INA SERVİS BÜLTENİ

Chevrolet/Opel/Vauxhall 1.7-l Dizel Motorları için Motor Takozu Olan Yeni Gergi Rulmanı Kiti/Seti

| Parça No.: | 530 0492 10 (kit) 530 0492 09 (set) |

Resim 1: Eski gergi rulmanı 531 0166 20 (1) ve yeni gergi rulmanı 531 0819 10 (2)

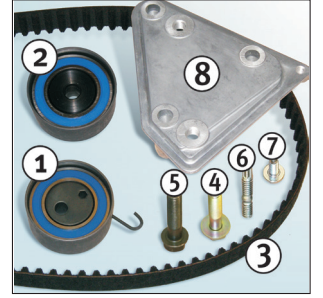
Yukarıda belirtilen araç üreticileri, üründe yapılacak değişiklikleri gergi rulmanı değiştirilirken yapmayı hedeflemektedirler. 531 0166 20 parça numaralı mevcut gergi rulmanı yerine 531 0819 10 parça numaralı gergi rulmanı kullanılacaktır (bkz. Resim 1).
